資料 1

美浜発電所の基準地震動に対する 標準応答スペクトルの影響検討（コメント回答）

関西電力株式会社

2021年7月8日

応答スペクトル比(水平方向)

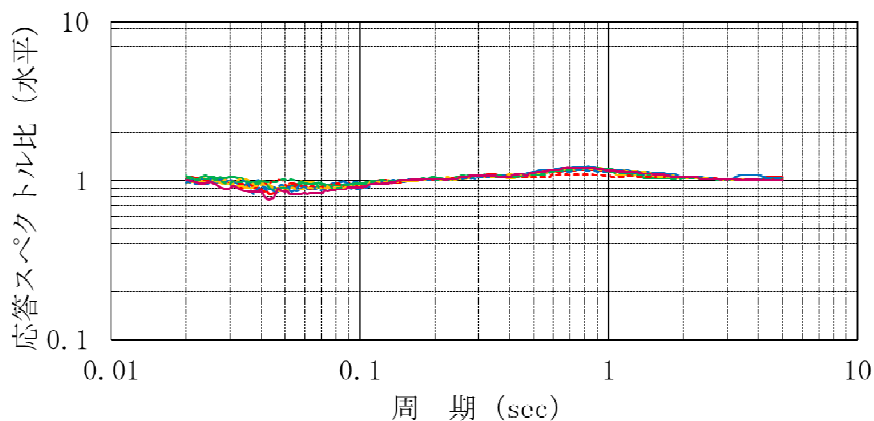
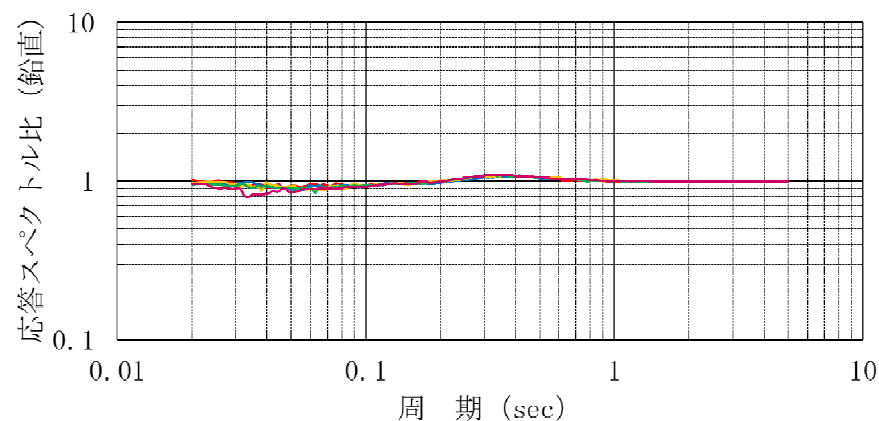
No.	コメント受領日	内容	回答方針
1	2020年6月18日	Ss-1以外のいくつかの基準地震動で応答スペクトル比を算定した際に、Ss-1で算定した場合と同じような応答スペクトル比となるのか確認すること。	本日回答
2	2020年6月18日	応答スペクトル比の分析に適切な地震観測記録があるのかを確認すること。また、分析可能な地震観測記録があれば、分析結果を示すこと。	本日回答

- ・各基準地震動と、それに対応する基準地震動の引き戻し波により得られた応答スペクトル比を示す。
- ・断層モデルを用いた手法による基準地震動の引き戻し波による応答スペクトル比は、Ss-1の引き戻し波による応答スペクトル比と同程度であることを確認した。

■地震観測記録

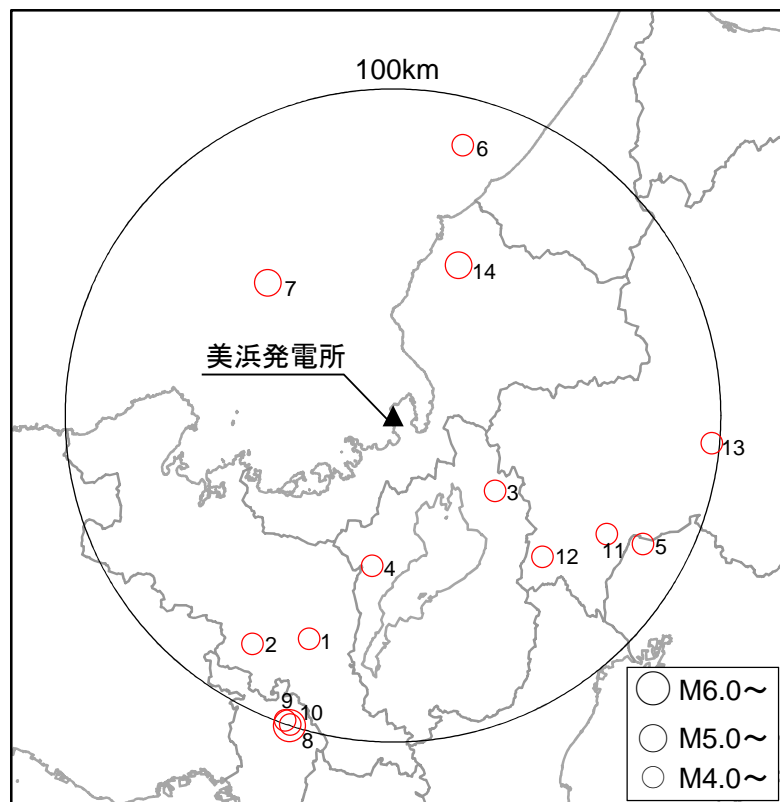
No.	コメント受領日	内容	回答方針
1	2020年6月18日	Ss-1以外のいくつかの基準地震動で応答スペクトル比を算定した際に、Ss-1で算定した場合と同じような応答スペクトル比となるのか確認すること。	本日回答
2	2020年6月18日	応答スペクトル比の分析に適切な地震観測記録があるのかを確認すること。また、分析可能な地震観測記録があれば、分析結果を示すこと。	本日回答

・美浜発電所で観測された主な地震記録(M4.0以上、震央距離100km以内)を示す。

- ・岩盤内であるEL-84m、EL-200mにおける最大加速度を示す。
- ・最大加速度は最大でも水平4ガル程度であり、詳細な分析・評価は難しい。
